INSPECCIÓN DEL EDIFICIO CONAVI, LEY 7600

Inspección del Edificio CONAVI, Ley 7600

Fecha de la visita: **27 de mayo del 2019**

Inspección realizada por: **Arq. Gustavo Aguilar Montoya.**
Subproceso de Gestión de Política Pública.
Consejo Nacional de Personas con Discapacidad

B. Parqueos CONAVI

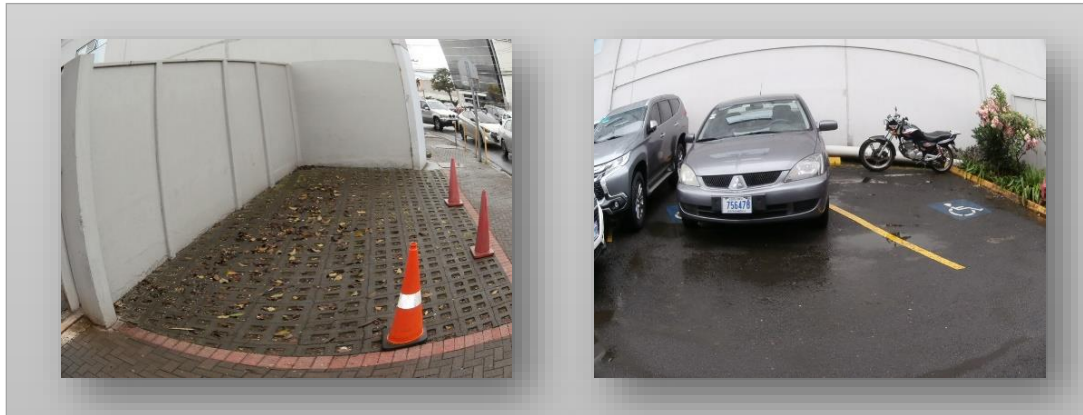
1. El 5% de los espacios definidos como tales de parqueo, debe destinarse a personas con discapacidad, sin embargo, el parqueo debería tener señalizados los espacios, para poder definir la capacidad total del mismo.

Dependiendo de la capacidad se estima el 5% o un mínimo de 2, uno para visitas y otro para funcionarios.

<En el caso que haya varios funcionarios con alguna discapacidad se le deberían asignar espacios.

Se sugiere a la Administración, considerar disponer del espacio mostrado en la fotografía de la izquierda, como estacionamiento reservado accesible para visitantes con discapacidad, en vista de que está a nivel de calle y acera, así como próximo al ingreso principal del edificio CONAVI. La fotografía de la derecha presenta el actual espacio reservado, que se podría destinar a funcionarios con discapacidad u otra condición, como lo establece el Artículo 96 de la Ley de Tránsito.

D. Aceras CONAVI

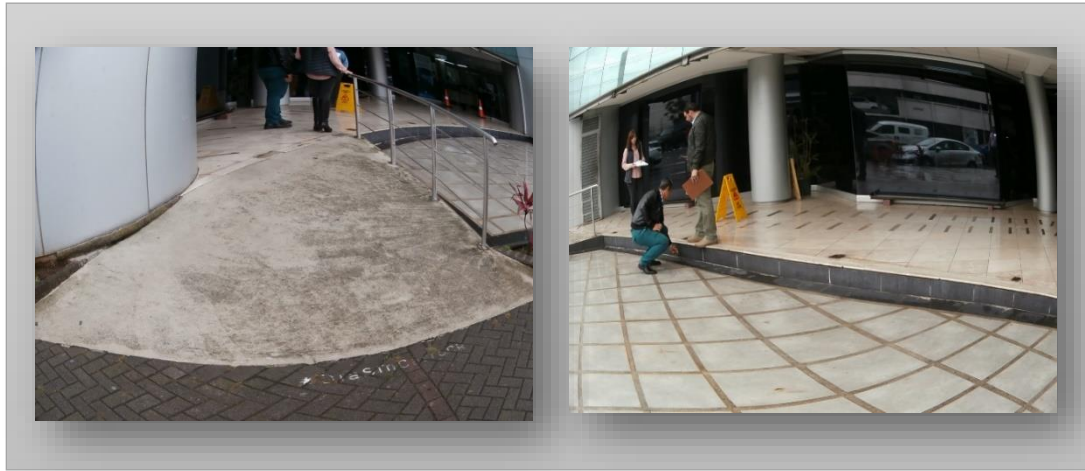
2. Sobre las aceras perimetrales al edificio CONAVI se debe colocar señalización accesible a piso por medio de losetas pododáctiles amarillas para indicar el camino a la entrada; según el señor Aguilar debe agregarse desde la acera frente al parqueo en donde se ubica el estacionamiento reservado propuesto a nivel de acera, hasta la entrada del edificio por el lado izquierdo topando con el encuentro de la rampa y de igual manera, del otro costado del edificio al tope con escaleras como se identifica en las fotografías siguientes.

3. En el lado derecho del edificio se debería colocar con la distancia del espacio donde parquean carros determinada con el fin de evitar que una persona, por ejemplo, no vidente vaya caminando y se encuentre un vehículo en el paso. Con base en la norma técnica INTE W17, se sugiere la colocación de la señalización podotáctil, distanciada a 30-40cms de la pautas de referencia cercana, siendo en este caso, las paredes del edificio próximo lo que apoya complementariamente en guía a personas ciegas.
4. Es importante el nivel de la acera debe ser parejo, hay unas cajas de la CNFL que tienen una altura diferente y pueden generar un tropiezo o accidente para una persona con discapacidad. Las tapas deben tener un borde biselado para evitar accidentes. Se deben evitar la fragmentación de material pétreo en las aceras.

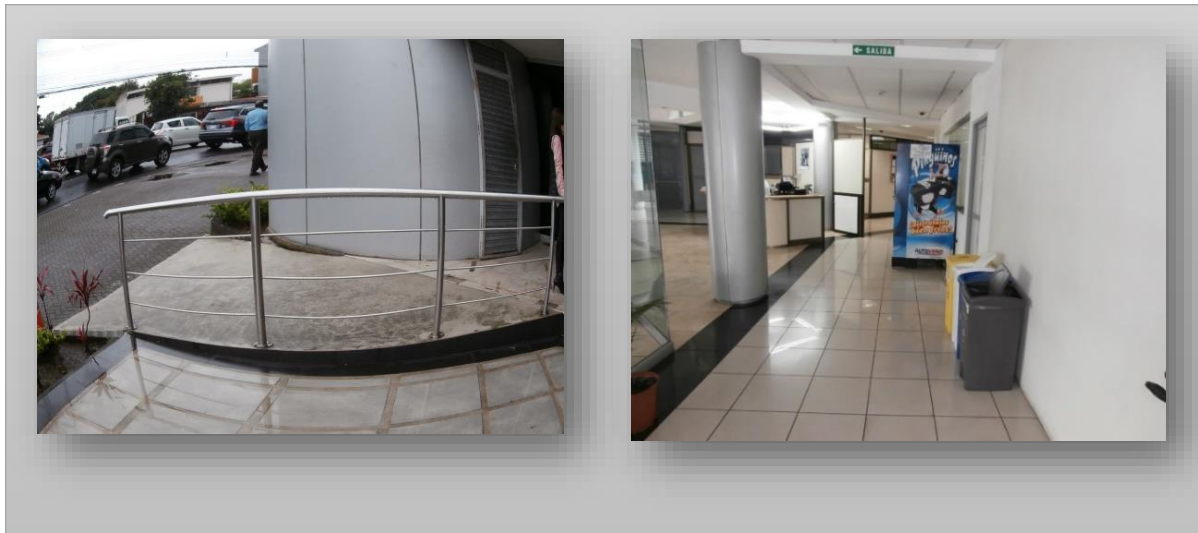
La inspección muestra que al ingresar a la institución no se observa ningún tipo de rotulación que puede direccionar al visitante. Es necesario que esta rotulación sea aérea sobre pasillos y apoyada con flechas direccionales para señalar con precisión la ruta del lugar indicado.

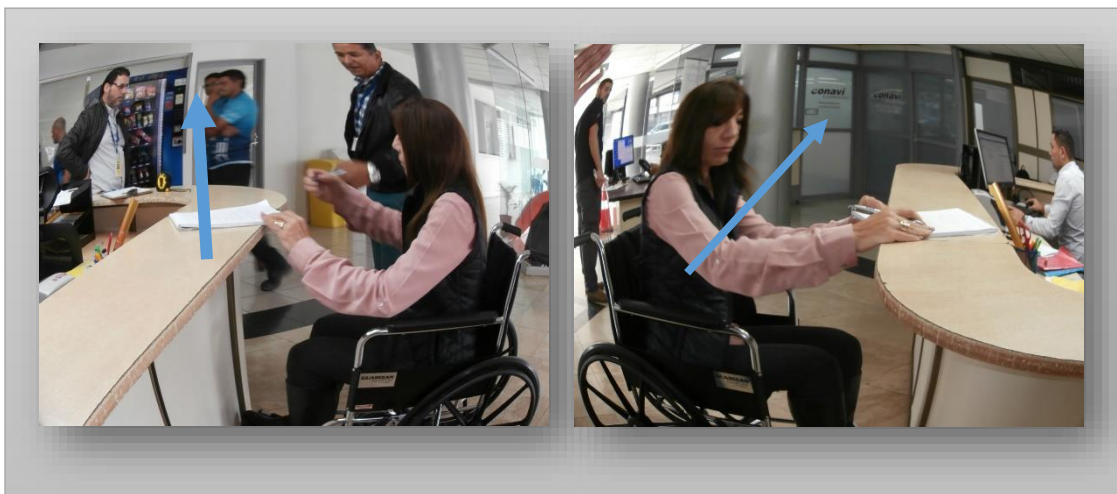
8. El mueble de Ventanilla Única debe tener una superficie que sobre salga para poder apoyarse en la firma y recibo de documentos, frontalmente; tal superficie debe estar a una altura de 80 cm.
9. No hay flechas direccionales.
10. Se recomienda consultar con Neón Nieto entre otras empresas de rotulación en el mercado nacional, acerca de la rotulación accesible en formato adecuado y alternativas en Braille, ya que es una empresa que tiene experiencia en este tipo de señalización.
11. La persona que atiende en la Recepción o en la Ventanilla Única, deben conocer el lenguaje de Señas Costarricense (LESCO)

12. El mobiliario de la recepción debe colocarse frente al ingreso del edificio y no a un costado, siendo preferible el área no utilizada al ingresar, ubicada actualmente a la derecha; esto por

asuntos de seguridad tanto en casos de evacuación por emergencias como para el desplazamiento de personas con discapacidad.

H. Baños CONAVI

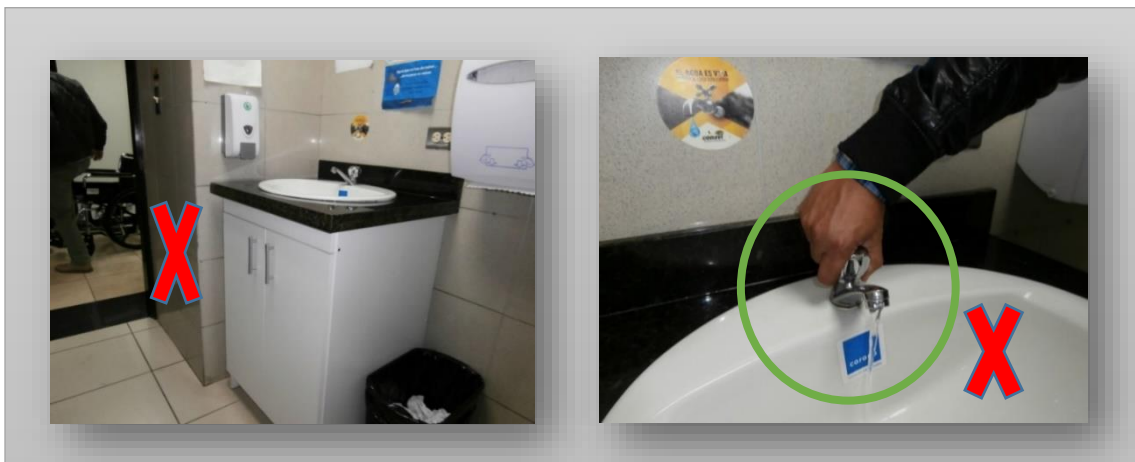
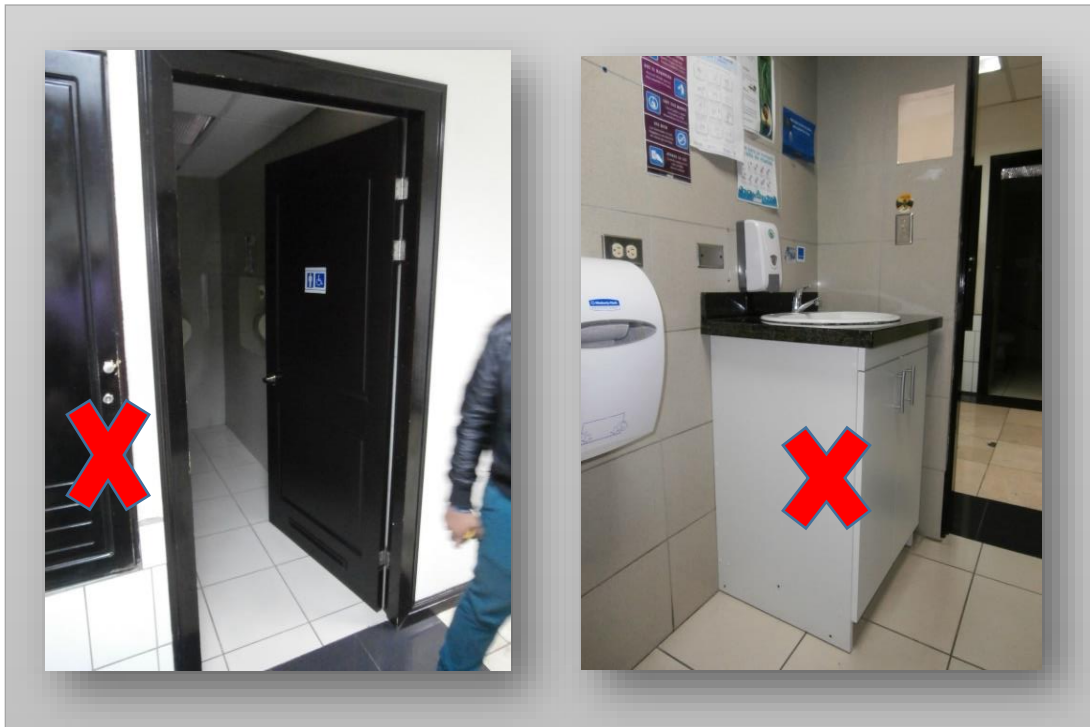
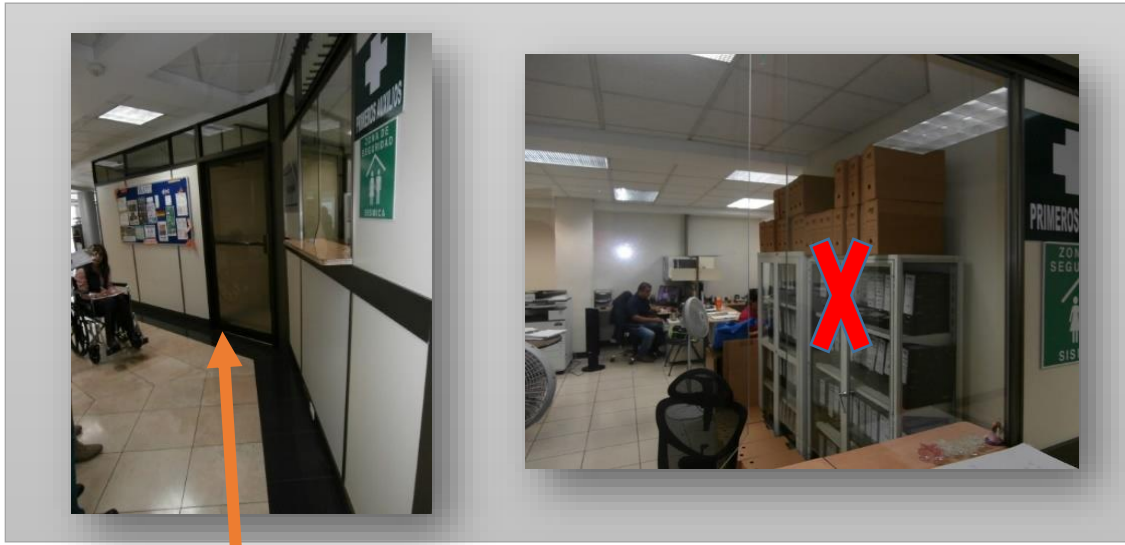
1. La indicación de los baños debe ser desde el ingreso, por tanto, se debe rotular la ubicación estratégica de éstos desde puntos de localización (aérea) que sean accesibles de advertir por todas las personas. Se deben emplear el SIA.
2. Las puertas deben ser corredizas o abrir hacia afuera sin que lleguen a ser éstas mismas, obstáculos sobre pasillos.
3. El apagador debe estar a una altura de 90 cm
4. El mueble que da soporte al lavamanos debe tener máximo 90 cm de altura y ser libre de obstáculos en la parte inferior, para un mejor alcance frontal desde una posición sentada.
5. El grifo de agua debe ser de palanca, no de presión o redondo que exige girar cuando se tiene manos y dedos.

6. La barra de apoyo o agarradera lateral próxima al inodoro está mal colocada en posición inclinada descendente, pues provoca potenciales caídas en las personas que poseen poco o reducido esfuerzo físico en brazos y manos; debe ser completamente horizontal y requiere de otra igual horizontal en la parte de atrás, nunca por encima del tanque del inodoro.
7. No hay espacio interno suficiente de 1.50m de diámetro mínimo para el giro y maniobrabilidad de una silla de ruedas; se sugiere ganar mayor espacio de área libre mínima según reglamentación (2.55m por 1.55m), al eliminar el gabinete externo que contiene la pileta de limpieza, con lo cual se puede recolocar el lavamanos.

8. Reubicar los dispositivos y dispensadores de jabón líquido, alcohol, toallas y papel higiénico a alturas entre 90cms y 1.20m de alto, según sea cada caso la necesidad de alcance del usuario en posición sentada, o si es una persona de baja estatura.
9. Poner lavatorio sin mueble ni pedestal de apoyo, con desagües que lleguen preferiblemente a pared y no al piso.
10. El lavatorio puede ir en la esquina para dar espacio a la silla de ruedas cuando gira.

Escaleras junto a ascensor No. 1.

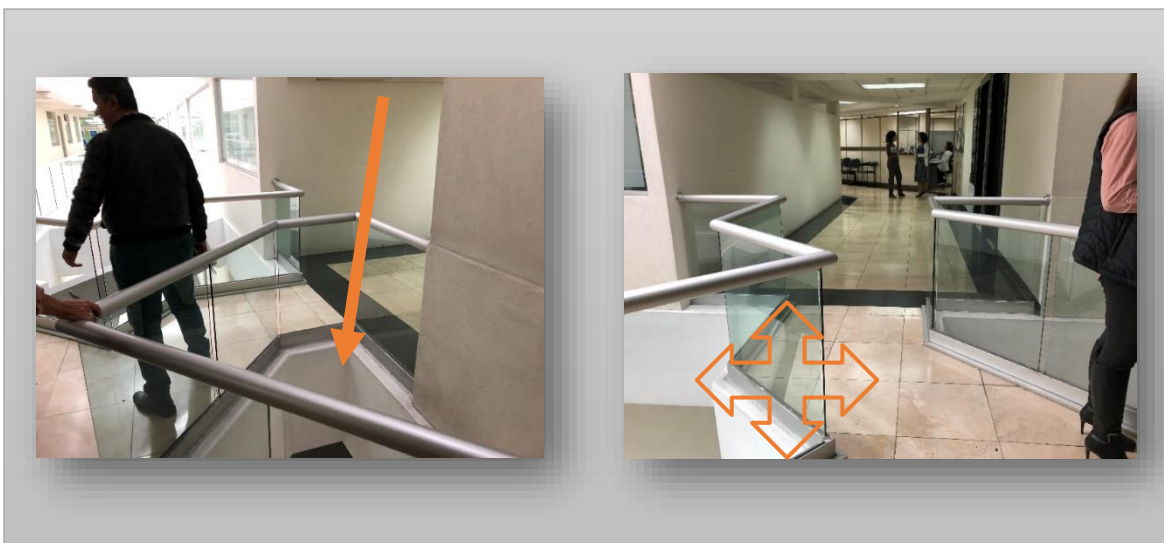
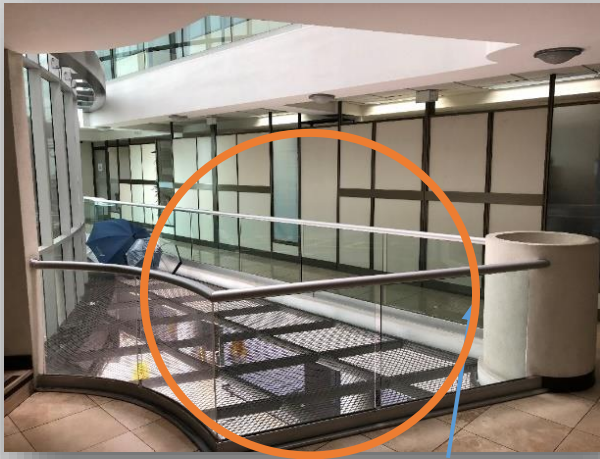
- Las medidas mínimas internas en la cabina del ascensor deben ser de 1.10m de frente porx 1.40m de profundidad. Actualmente mide 1.19m por 1.36m.
- El ancho de paso libre a través de la puerta es de 80 cm y debe ser de 90 cm.
- No tiene opciones, ni indicaciones de señalización audible para personas ciegas, que les indique el nivel al que han llegado o si se cierran o abren las puertas. El panel o botonera interna y externa, deben estar a una altura entre 90 cm y hasta 1.20m de alto; los pulsadores deben contener indicaciones en altorrelieve en Sistema de Lectoescritura en Braille.

1. Debe tener pasamanos dobles continuos a ambos lados, uno superior colocado a 90 cm y otro inferior a 60 cm; es necesaria en casos en donde lo amerite, la colocación de una barra de seguridad inferior a 10 cm por encima del nivel del piso, para evitar que por un resbalón se quede atorado un pie o pierna. Los remates o finales de los pasamanos deben ser curvos hacia pared.
2. Las gradas que componen la escalera debe tener diferenciación cromática tanto en la huella como en su contrahuella.
3. Se debe nivelar la superficie en los descansos intermedios de las escaleras que presenten rugosidades pétreas son un peligro para una persona con discapacidad visual o quien pueda perder el equilibrio eventualmente, aún más si está mojado pues no es antideslizante.

Se requiere un directorio.
